**Avis de la Mission Régionale d'Autorité environnementale
Nouvelle-Aquitaine formulé à l'occasion de la présentation
d'un projet de parc photovoltaïque au sol à Lescar (64)**

n°MRAe 2023APNA95

dossier P-2023-14104

Localisation du projet : Commune de Lescar (64)
Maître(s) d'ouvrage(s) : Société Solarvia
Avis émis à la demande de l'Autorité décisionnaire : Le préfet des Pyrénées-Atlantiques
En date du : 25/04/2023
Dans le cadre de la procédure d'autorisation : Permis de construire
L'Agence régionale de santé et le préfet de département au titre de ses attributions dans le domaine de l'environnement ayant été consultés.

Plan de situation et vue aérienne du site d'implantation - extrait étude d'impact page 27

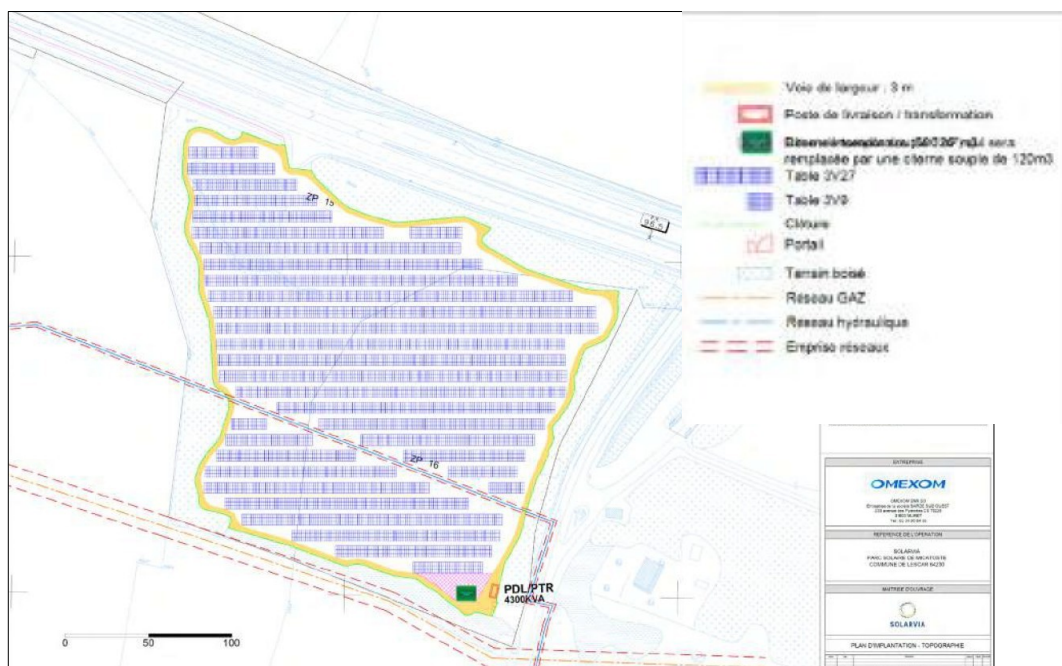
Le parc d'une surface clôturée voisine de 4,67 ha s'implante à proximité immédiate de l'A64, sur un délaissé autoroutier anciennement utilisé comme espace de stockage de matériaux. Il développe une puissance estimée d'environ 5,77 MWc.
